发件人 浙江正泰电器股份有限公司市场部

关于 NDT1 系列警示灯电子组件板、铭牌变更的通知

2025 年 12 月 9 日

附件 : 产品更改前后对比示例图

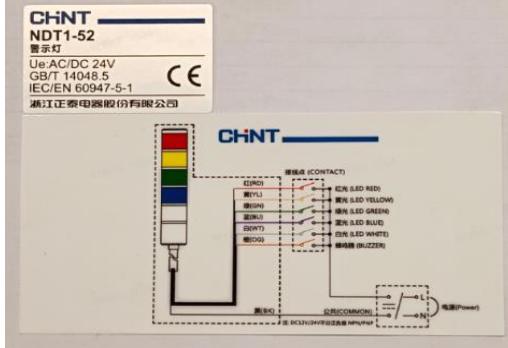
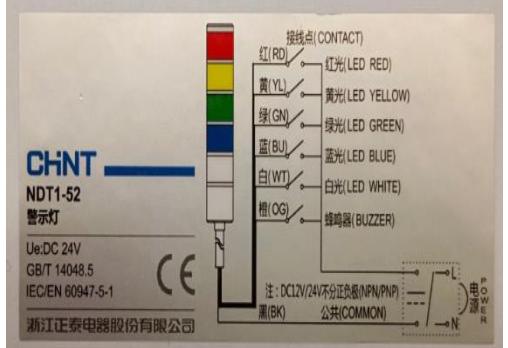
变更项目	改进前	改进后
电子组件板	 <p>黄色 LED 光亮度 1000cd/m², 蜂鸣器响 90dB/10cm。</p>	 <p>线路结构优化, 电气性能提升, 黄色 LED 光亮度 3000 cd/m², 蜂鸣器响 95dB/10cm。</p>
铭牌		 <p>铭牌与接线图整合</p>
注: 以上图示仅供参考, 具体以实物为准。
